Mémoire en réponse à l'avis de la Mission Régionale d'Autorité Environnementale (MRAe)

Septembre 2022

Maitres d'ouvrage : **SARL PARC EOLIEN DU VAL NANTE**
SARL PARC EOLIEN DE LA COME LOTHÉREAU,
3 bis route de Lacourtenours - 31150 FENOUILLET

Les sociétés PARC EOLIEN DU VAL NANTE et PARC EOLIEN DE LA COME LOTHEREAU ont déposé chacune un dossier de demande d'Autorisation Environnementale pour deux tranches simultanées (nord et sud) d'un projet d'installation de 5 éoliennes et un poste de livraison chacune sur la commune de MASSANGIS (89).

Figure 2 : Évolution relative du débit moyen calculé au mois d'août par le modèle MODCOU sous scénario climatique météo France, à l'horizon 2100 (ARPEGE-NEWA2) (source : PIREN Seine)
Légende : Ellipse verte : Le Serein

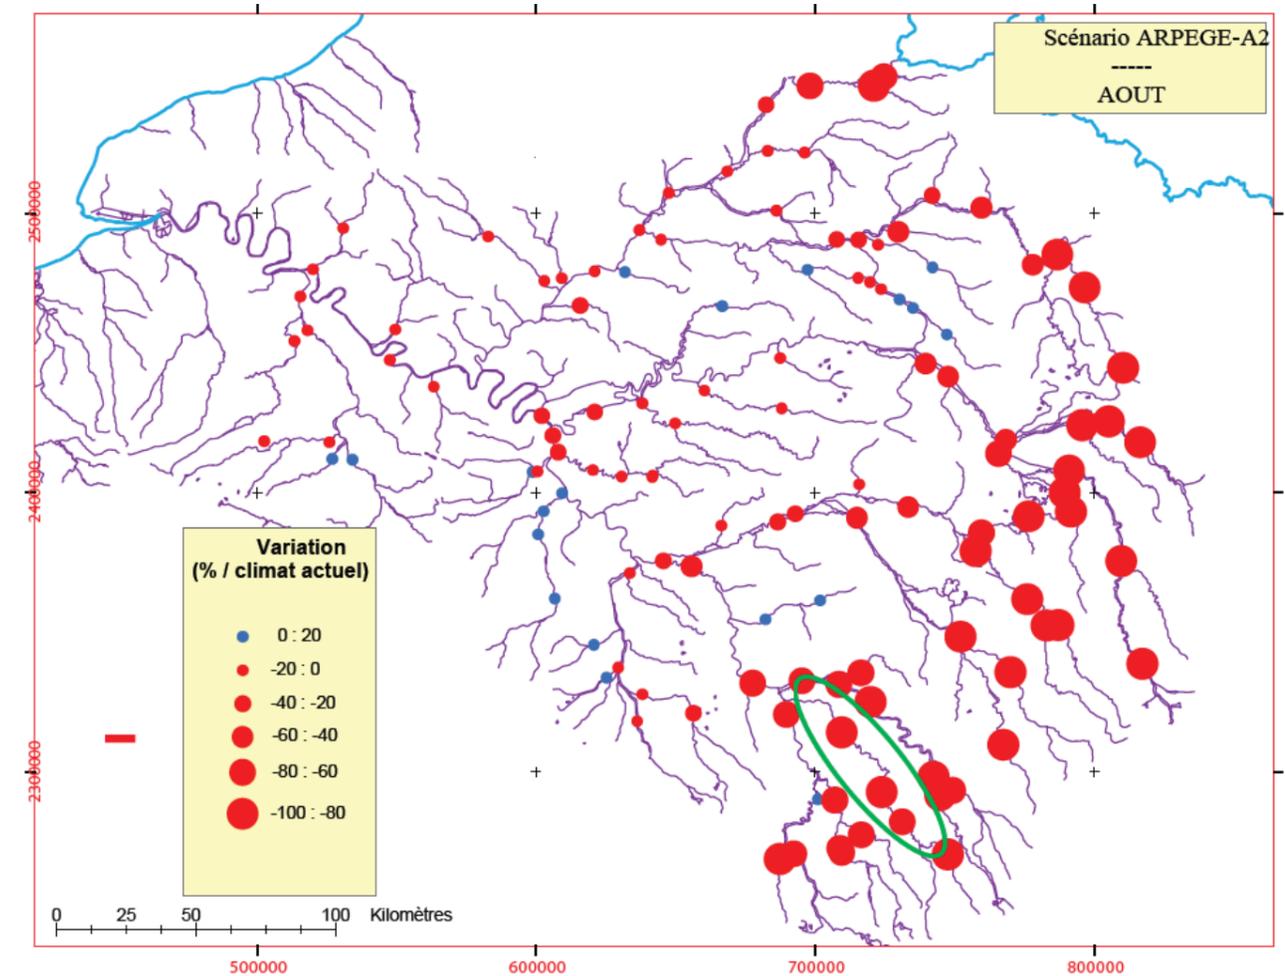
En ce qui concerne le scénario d'évolution sans le projet, l'impact du changement climatique sur le cours d'eau du Serein pourrait être traité de façon plus explicite.

La carte suivante montre que le débit du Serein est susceptible de varier entre -60 et -80% d'ici 2100.

Carte 1 : Représentation du contexte éolien au 15 novembre 2019

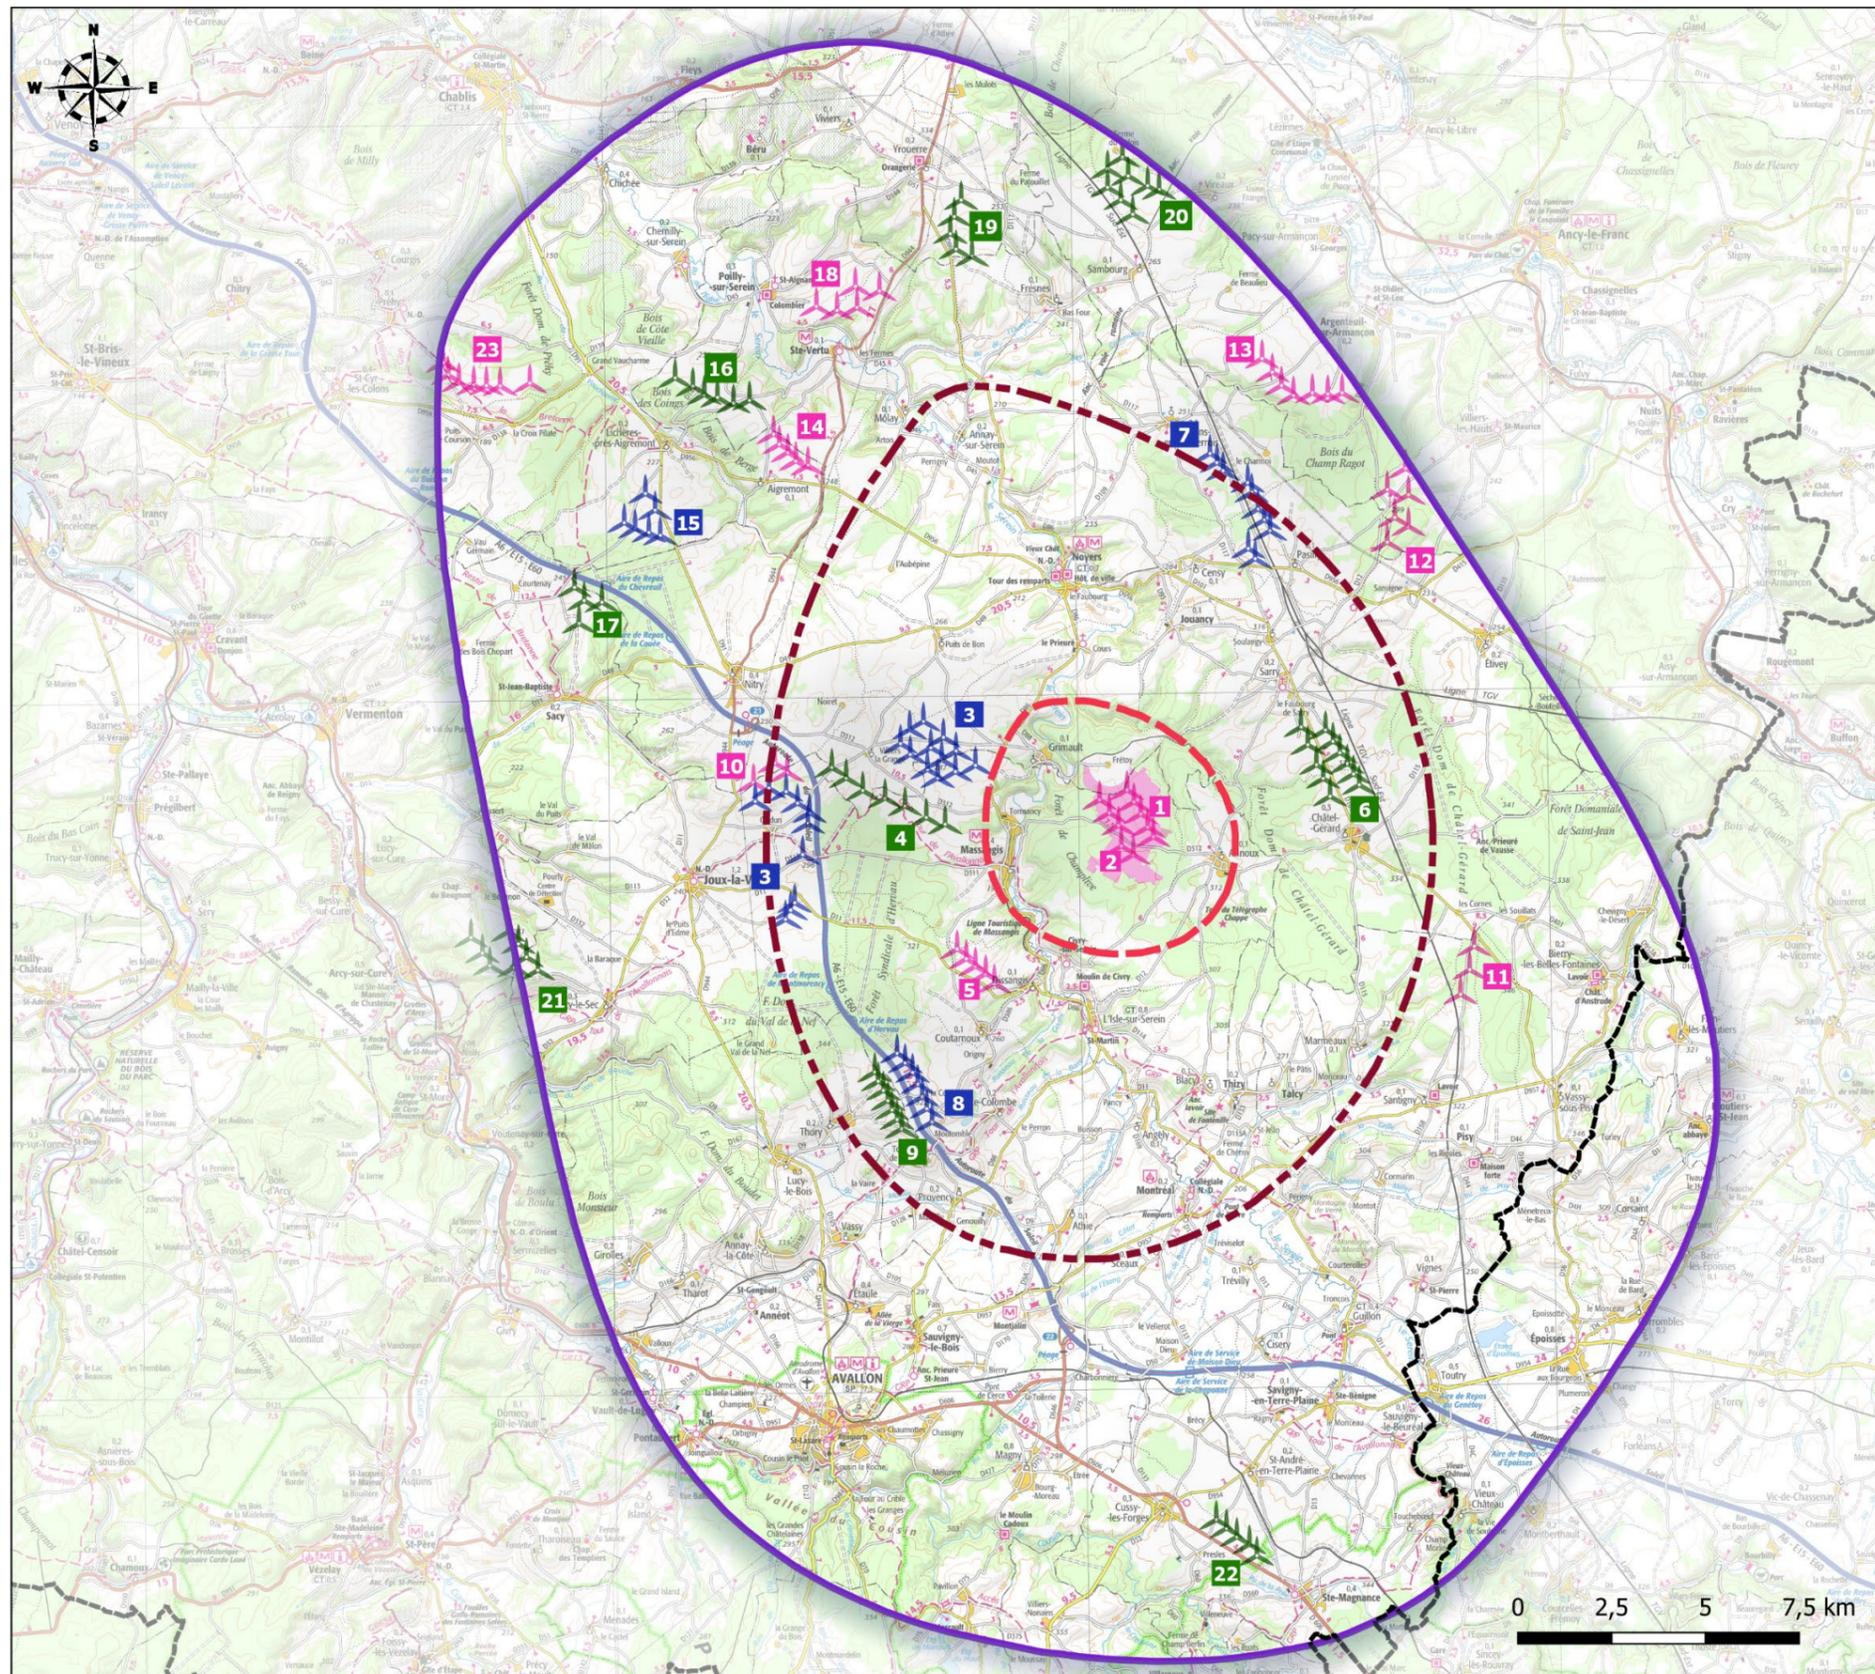
La MRAe recommande de compléter cette liste avec le projet de parc éolien de Santigny (3 mâts à 9 km au sud-est) en cours d'instruction et d'actualiser l'avancement des projets.

Néanmoins une analyse complémentaire a été réalisée en prenant en compte ce parc éolien de Santigny (cf. le document « réponse à la seconde demande de compléments » - juillet 2021). La carte ci-dessous et le tableau ci-contre actualisent le contexte éolien à la date de publication de l'avis de la MRAe pour le projet éolien de Santigny, soit le 15 novembre 2019, quand bien même celle-ci est postérieure à la date de dépôt du présent dossier de demande d'Autorisation Environnementale (enregistré en préfecture de l'Yonne le 09 juillet 2019).

Figure 3 : Graphiques illustrant l'influence des haies sur différentes espèces de chauves-souris (Etude Lacoeylle et al. – 2016 et K. Barré – 2017)

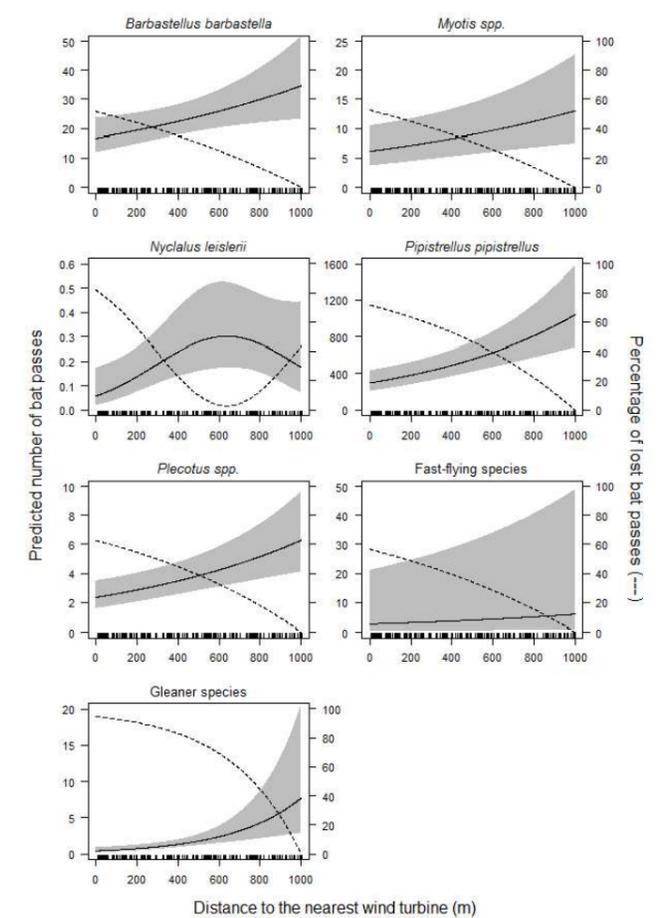
Compte tenu de la proximité du site Natura 2000, de l'expertise faunistique portant sur les chiroptères qui met en évidence une richesse interspécifique de la zone d'étude et de la présence en nombre du Petit Rhinolophe, la MRAe recommande de compléter l'évaluation des incidences Natura 2000 par une analyse de l'effet de barrière potentiellement produit par le parc éolien.

Les graphiques des deux études sont d'ailleurs tout à fait comparables (ci-dessous).

Carte 2 : Carte des enjeux départementaux pour le développement de nouveaux projets

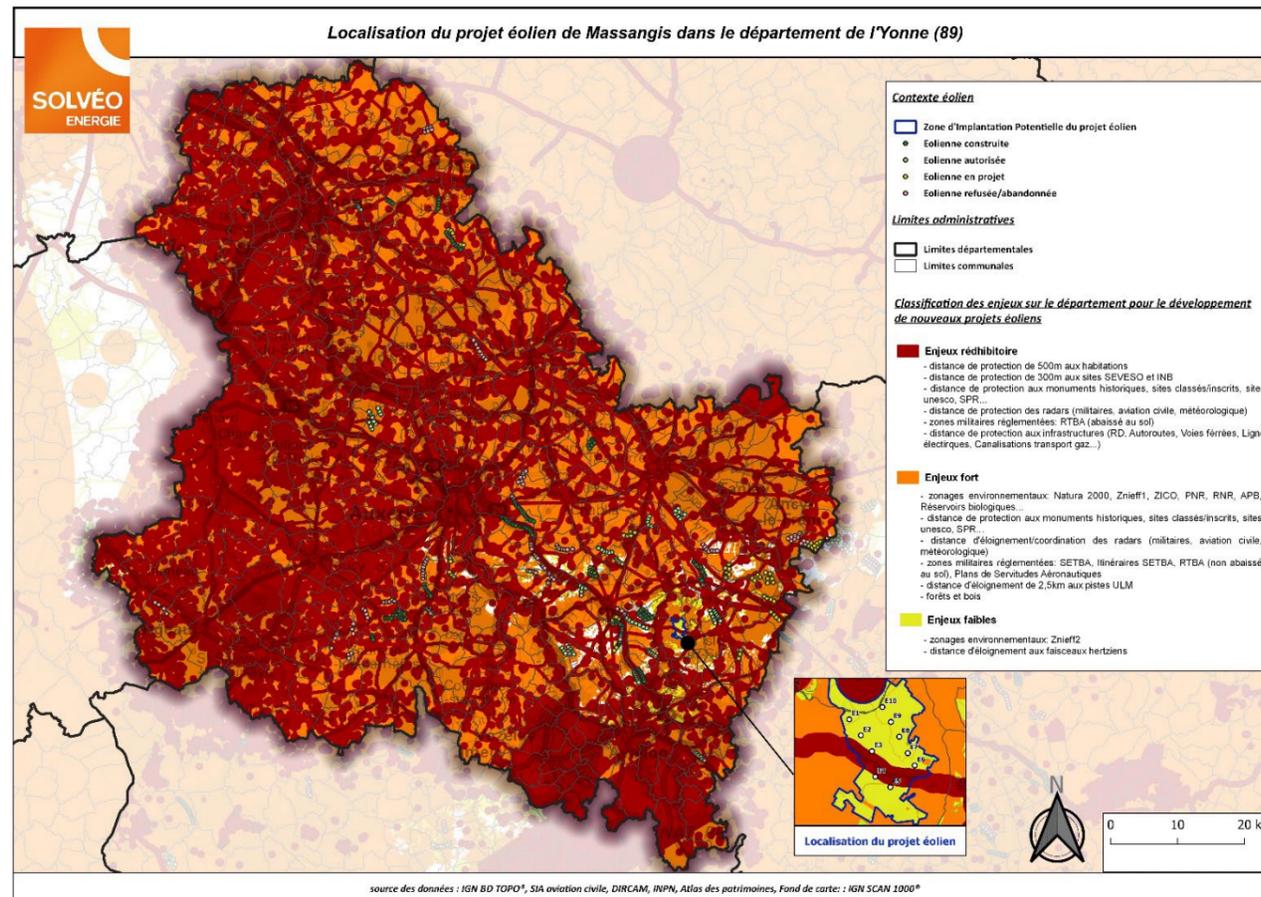
Aucune analyse de site alternatif ne figurant dans le dossier, la MRAe recommande de présenter différents scénarios, à une échelle au moins intercommunale, et la comparaison de leurs impacts environnementaux comme le prévoit les textes (solutions de substitution raisonnables).

À l'instar de chacun des projets de parcs éoliens, une étude est réalisée afin d'analyser tous les sites potentiels éligibles à l'éolien. La carte ci-après illustre la synthèse des enjeux et des contraintes à l'échelle du département de l'Yonne, en s'appuyant sur des jeux de données géographiques fournis par les services de l'État.

Ainsi, dans un premier niveau d'analyse, le porteur de projet s'est appuyé sur ce travail cartographique pour éviter les sites potentiels à enjeux forts ou rédhibitoires et se concentrer sur les rares zones pouvant bénéficier d'une présomption d'absence d'effets significatifs sur l'environnement (enjeux faibles).

Figure 4: Les phases du cycle de vie d'un parc éolien (source : Solvéo, 2021)

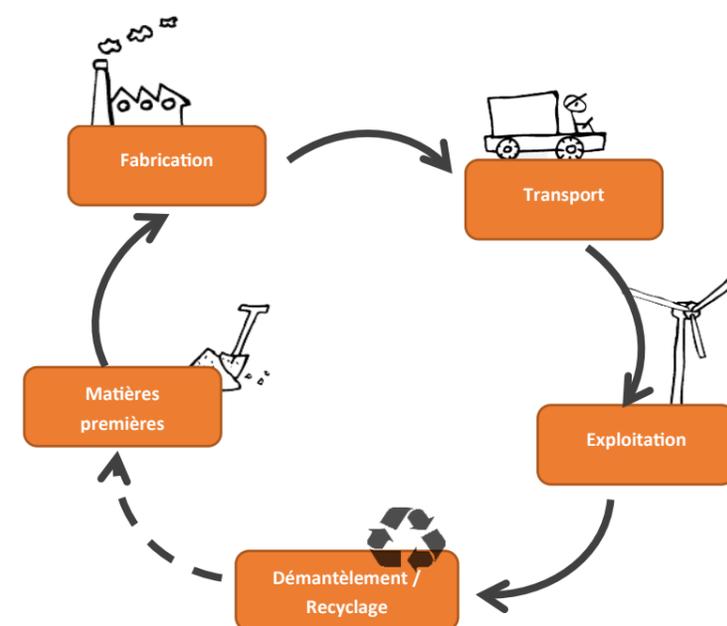
Le bilan carbone sur l'ensemble de son cycle de vie doit cependant être réalisé et pris en compte.

Néanmoins, nous avons donné suite à la recommandation de la MRAe, et présentons les résultats de ce bilan au chapitre 4.1 *Lutte contre le changement climatique*.
